Réponses aux questions et commentaires du MENV

**Projet d'élargissement de la route 116 entre Victoriaville et
Princeville**

Dossier du MENV 3211-05-402

ADDENDA À L'ÉTUDE D'IMPACT **SUR L'ENVIRONNEMENT**

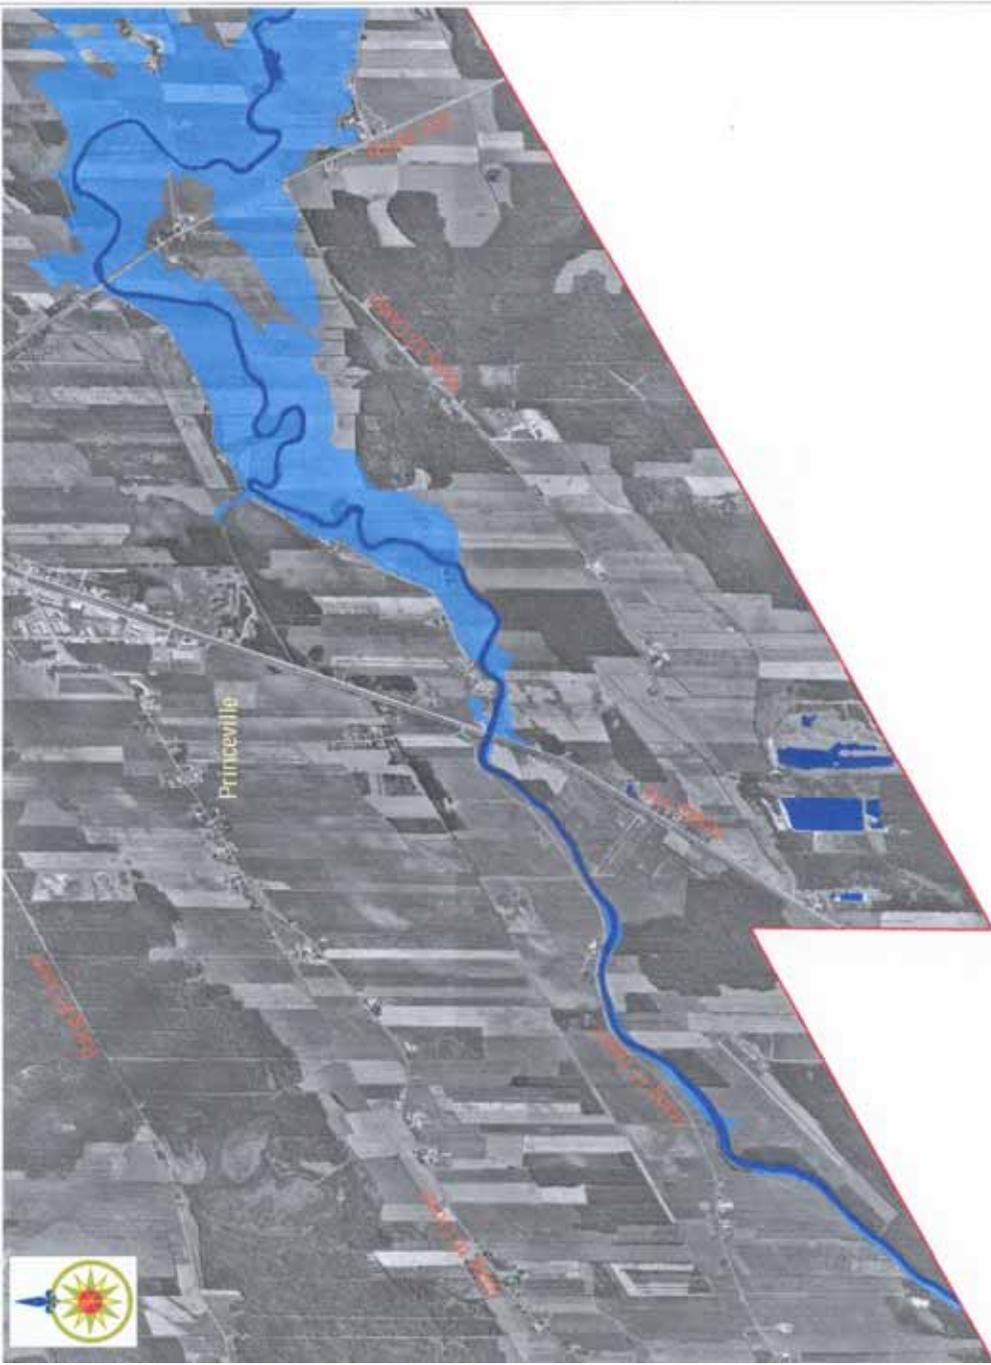
Le MTQ a-t-il tenu compte de ces risques d'inondation et quelles mesures a-t-il pris pour en diminuer les impacts?

Le projet prévoit l'alignement de la future pile du pont avec celle du pont ferroviaire, ce qui est positif par rapport à la situation actuelle (voir rapport hydraulique P-00574 à l'annexe 1).

Somme toute, l'alignement des deux piles des structures permettra un meilleur rendement hydraulique et moins de risque d'embâcles. Par conséquent, il y aurait moins de risques d'inondation par rapport à la situation actuelle. De plus, des mesures seront prises, afin de minimiser l'empiètement dans la rivière et d'éviter la construction lors de certaines périodes (hautes eaux).

**Annexe 2 : Cartographie de la zone inondable sur la rivière
Bulstrode – partie aval (MRC de l'Érable, 2004)**

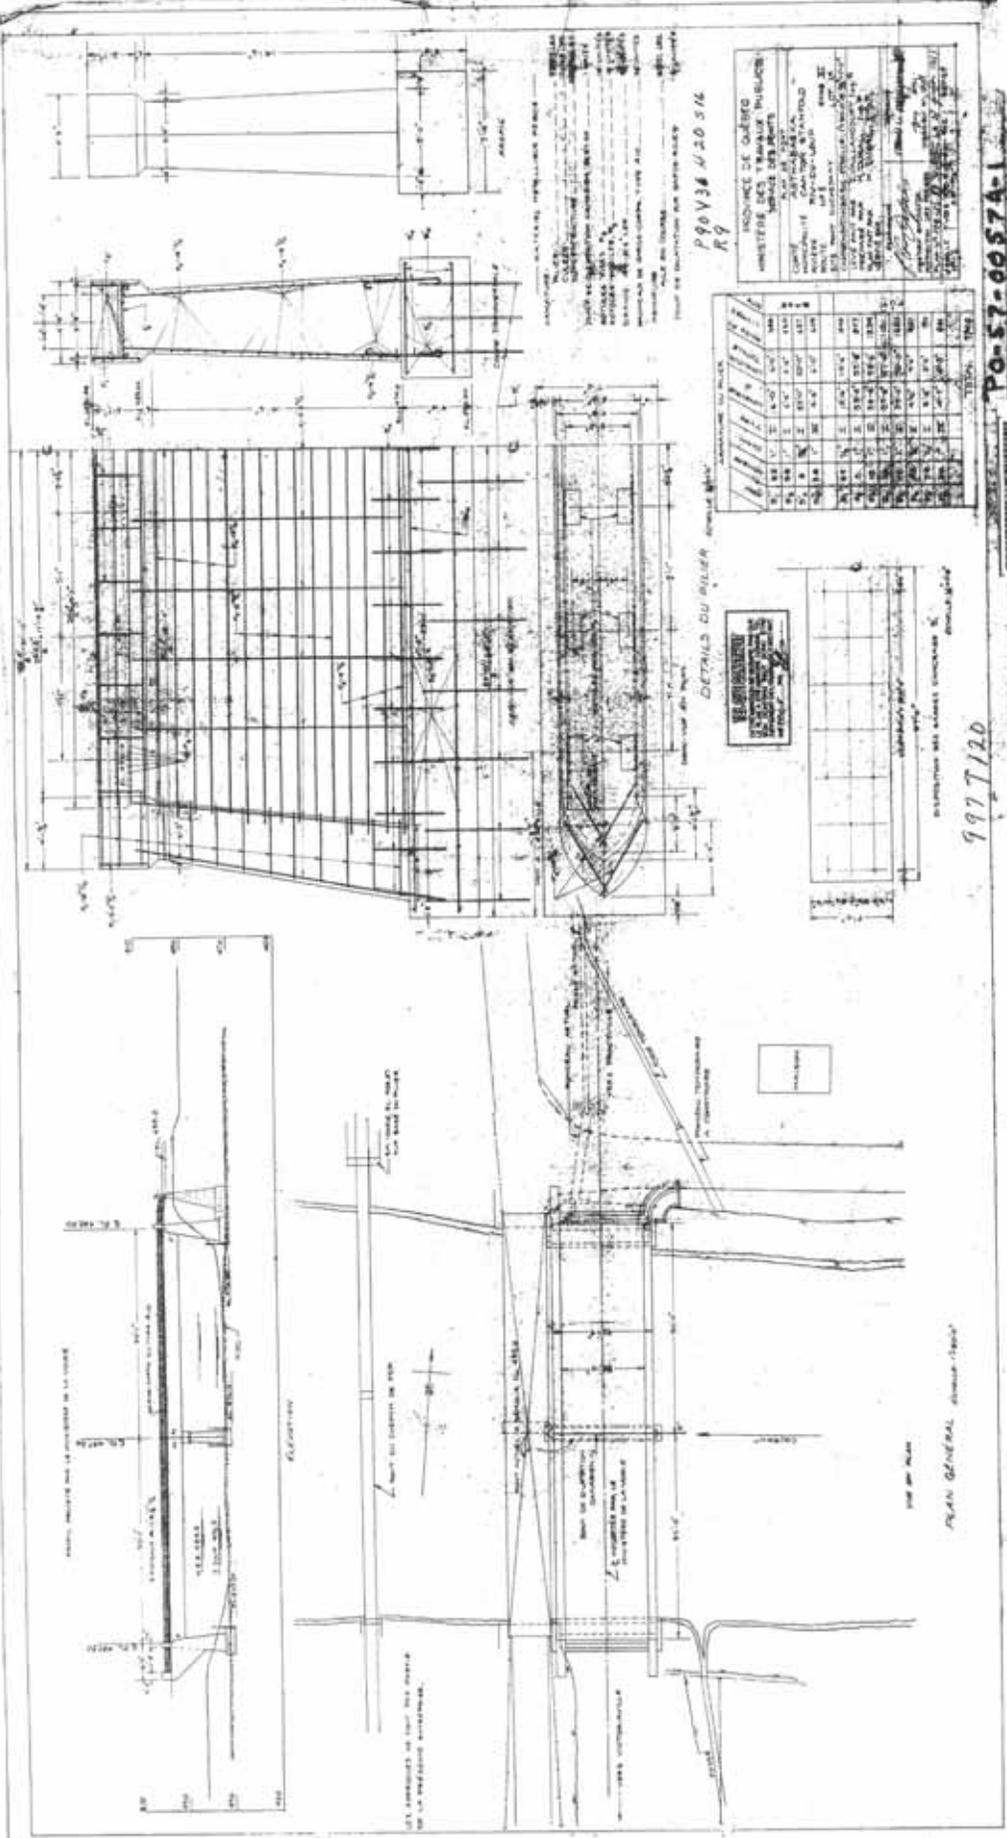
Bien que les zones inondables soient identifiées sur la carte 5.1- Milieu biophysique (page 27), une cartographie plus précise des zones inondables de la zone d'étude est-elle disponible?

Une vérification auprès du responsable de l'aménagement de la MRC de l'Érable a permis de savoir qu'un règlement de contrôle intérimaire a été adopté le 16 juin 2004 et mis en vigueur le 8 septembre 2004. Ce Règlement contient notamment des dispositions sur les zones d'inondation et plus particulièrement, une cartographie des zones inondables a été acceptée. Selon le responsable de la MRC, la zone définie antérieurement aurait été reconnue formellement.

La figure présentée en annexe 2 illustre la zone inondable sur la rivière Bulstrode, particulièrement à proximité du pont de la route 116.

Annexe 4 : Plan-relevé de la rivière Bulstrode

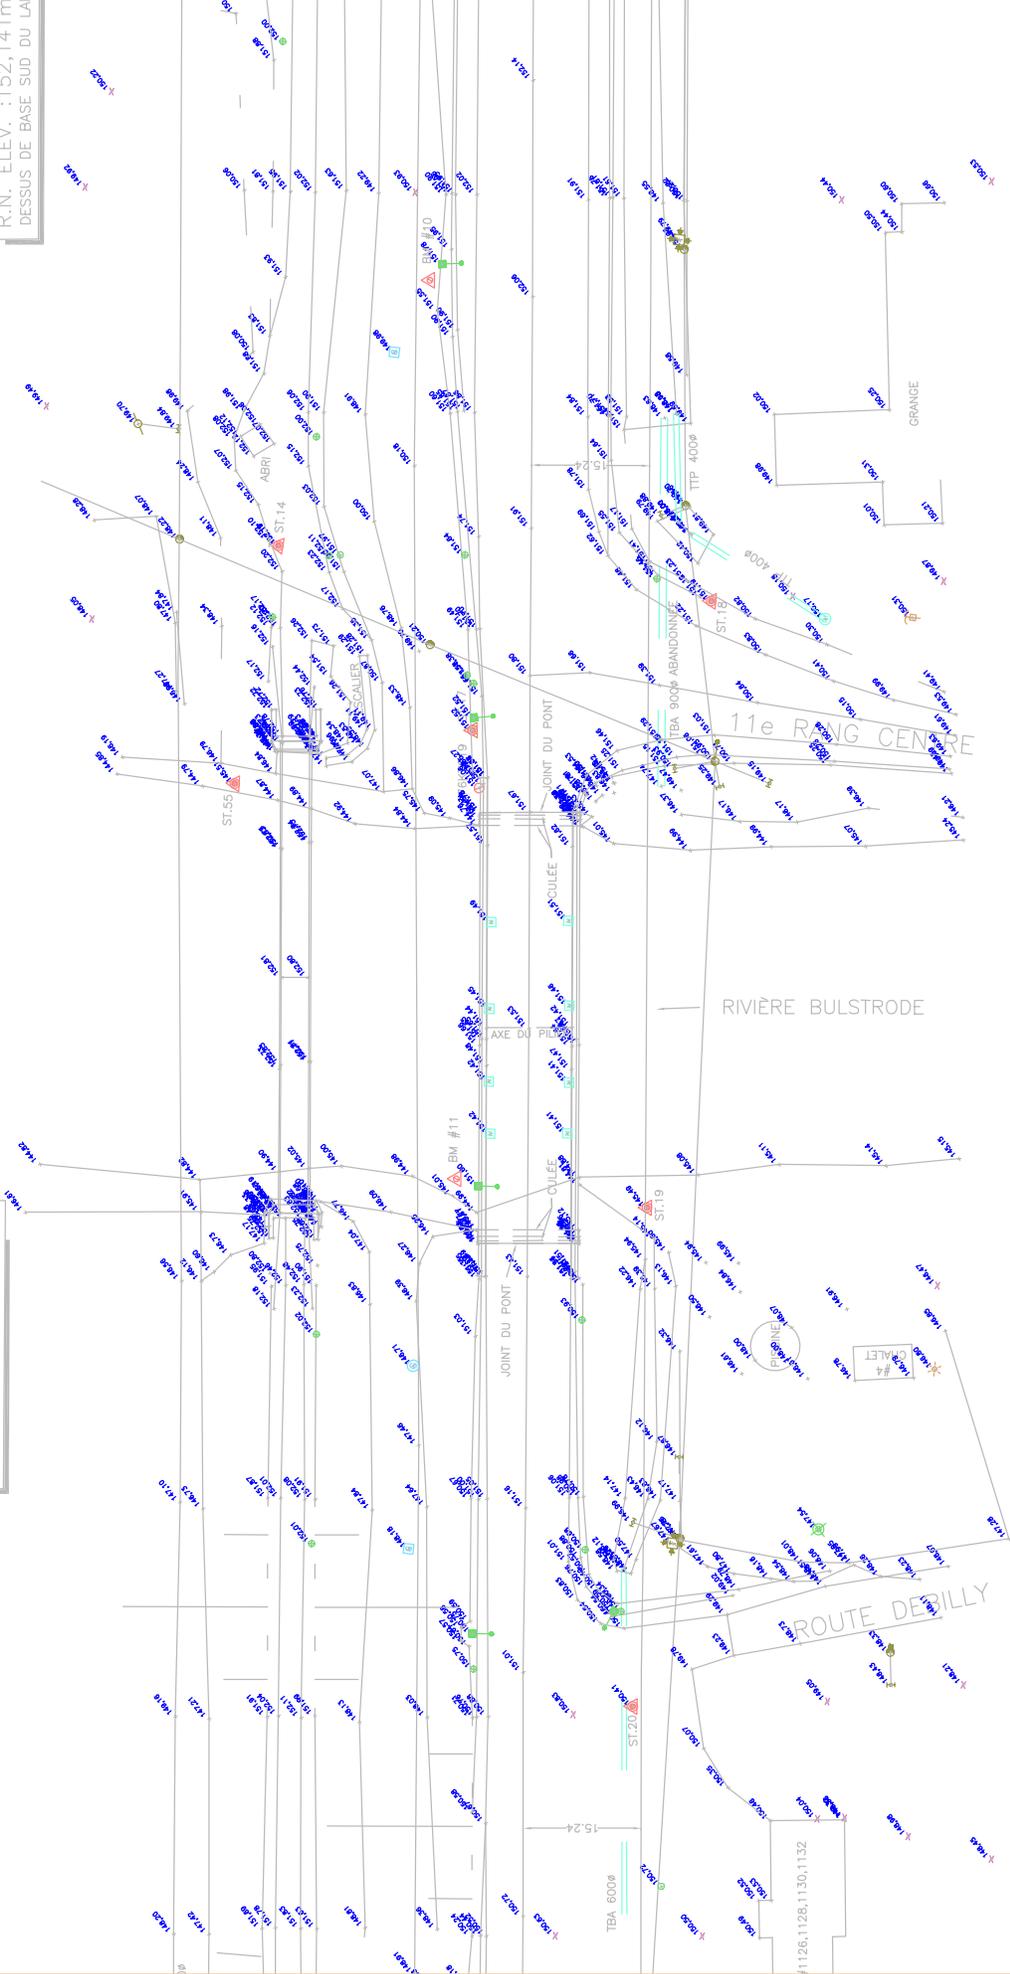
Produire les relevés hydrologiques pertinents (bathymétrie, vitesse de courant, profil en long, etc.) aux abords et en aval du pont existant.

L'essentiel des réponses associées à cette question sont contenues dans l'étude hydraulique (P-00574), qui est présentée à l'annexe 1 du présent document. De plus, un plan-relevé de la rivière Bulstrode est présenté à l'annexe 4.

LE PÉRIMÈTRE DE COHABITATION AUTOUR DU PÉRIMÈTRE D'URBANISATION DE LA VILLE DE PRINCEVILLE

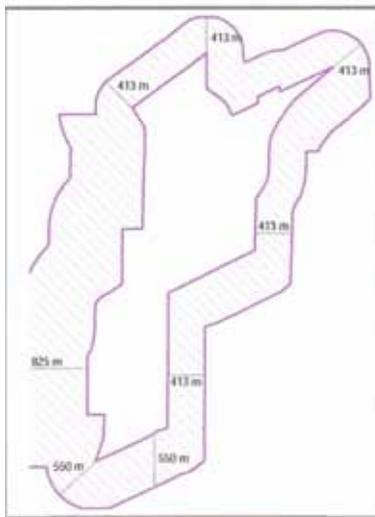
Afin de corriger la situation, l'initiateur devrait s'adresser à la MRC de l'Érable pour connaître le périmètre urbain exact de la Ville de Princeville.

Une vérification a été réalisée auprès du responsable de l'aménagement de la MRC de l'Érable. Tel que mentionné précédemment, un règlement de contrôle intérimaire a été adopté le 16 juin 2004 et celui-ci a été mis en vigueur le 8 septembre 2004. Dans le cadre du Règlement, une cartographie du périmètre de cohabitation autour du périmètre d'urbanisation de la ville de Princeville a été produite. Une figure est présentée en annexe 5 relativement à cette délimitation.

Utilisation du sol
 Produit par: Consortium GGE - BPR
 Cartographie: Dossak Sobel Cartographe
 Projet no: 2015-17-10-022
 Date: Avril 2014
 Carte S.2

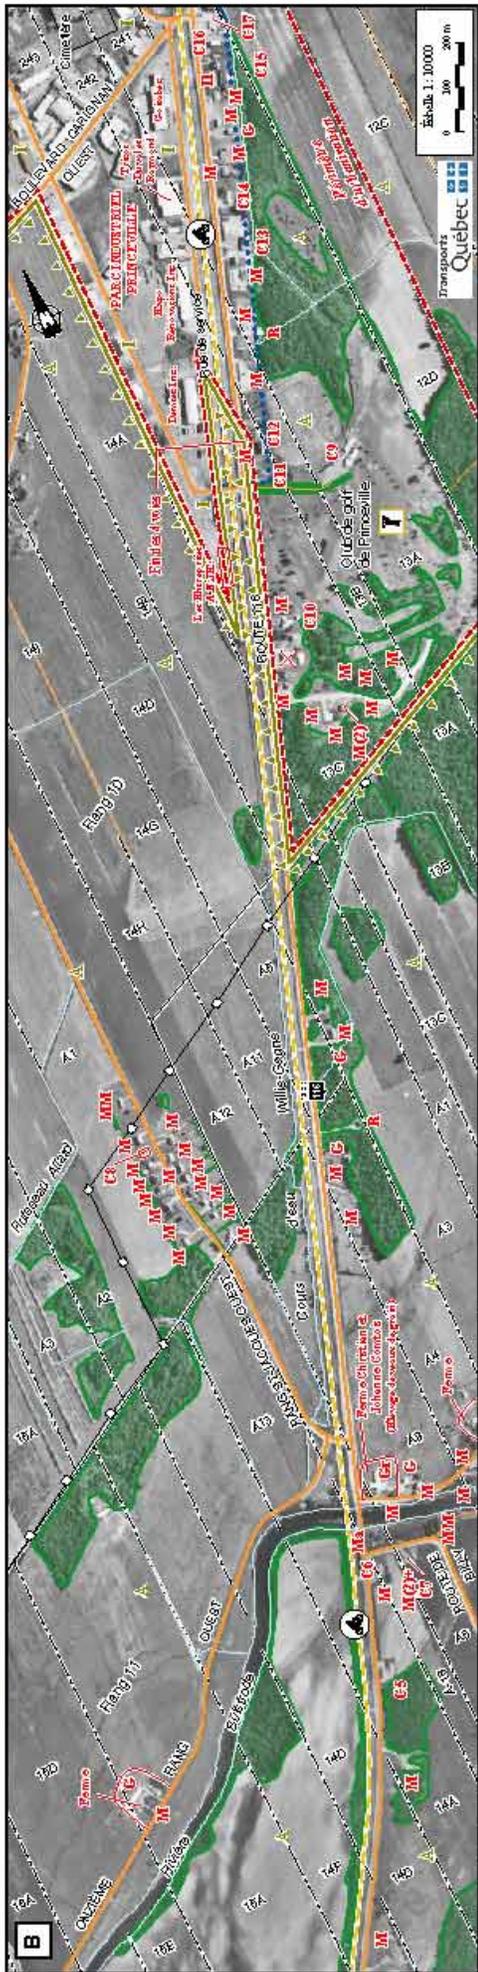
Cette carte comporte certains éléments erronés. Nous observons dans le segment B un chevauchement du périmètre d'urbanisation de la Ville de Princeville et de la zone agricole. Cette situation s'explique probablement par une confusion entre le terme périmètre mixte (secteur déstructuré ayant un certain caractère urbain mais localisé en zone agricole) utilisé par la MRC pour identifier les îlots déstructurés et le périmètre d'urbanisation lui-même.

En ce qui concerne la Ville de Victoriaville, la limite de la zone agricole correspond bien à celle du périmètre d'urbanisation, cependant on ne retrouve aucun tracé de celui-ci sur la carte.

Précisons effectivement qu'une erreur de délimitation des limites des périmètres est présente sur la carte 5.2, laquelle provient de délimitation non concordante sur l'ancien plan du périmètre d'urbanisation et celui de la zone agricole protégée. La carte 5.2 révisée est présentée également à l'annexe 5.

Il est vrai que le périmètre d'urbanisation n'est pas illustré. La zone située à l'intérieur de la zone agricole fait partie du périmètre d'urbanisation. La carte 5.2 – Utilisation révisée présentée à l'annexe 5, montre la correction à cet égard.
